Møte:	Møte 01 akt C - 09 Bildediagnostikk, nukleærmedisin og kardiologisk intervensjon - Nye Aker	Prosjekt:	Nye Aker og Nye Rikshospitalet
Saksnr:	76930	Dok.dato:	04.03.2021
Møtedato:	04.03.2021	Sted:	Teams
Referent:	Ellinor Festø Bilet	Neste møte:	15.04.2021

Møte	Møte 01 akt C – 09 Bilddiagnostikk, nukleærmedisin og kardiologisk intervensjon – Nye Aker	Prosjekt	Nye Aker og Nye Rikshospitalet
Saksnr	76930	Dok.dato	18.03.21
Medvirkn.møtedato	04.03.21	Frist for tilbakemeld	18.03.21
Medvirkn.gr.leder	Marie Elisabeth Vidung Fjeldstad

Plan 01

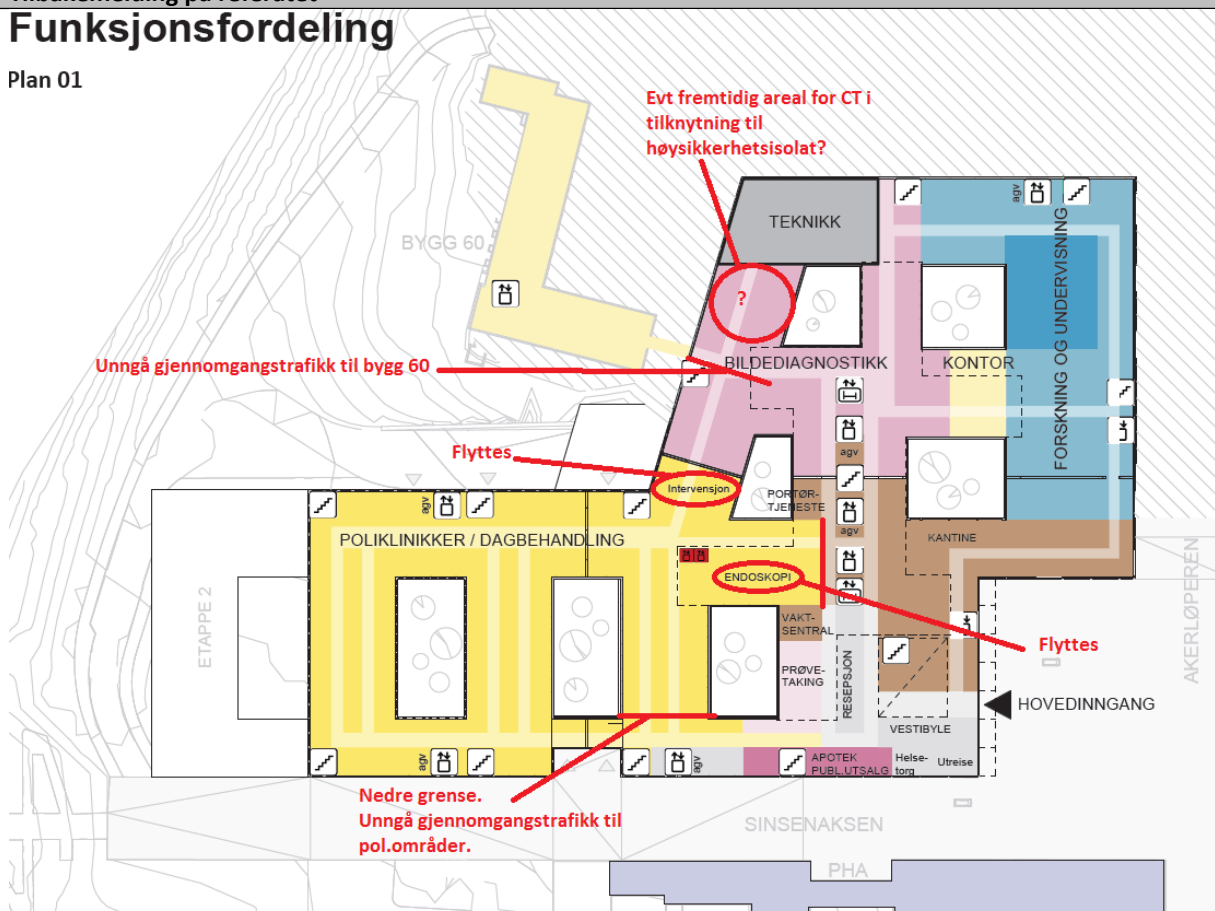
Innspill vedrørende beregning/dimensjonering av bilddiagnostikk i forbindelse med etappe 1 og 2 er gjort etter møte med Arne Myklebust, fredag 12.03.21. Tegning vedlegges etter samme møte.

Gruppen etterlyser romliste fra dRofus.

Det er ønskelig å få spesifisert høyde under tak.
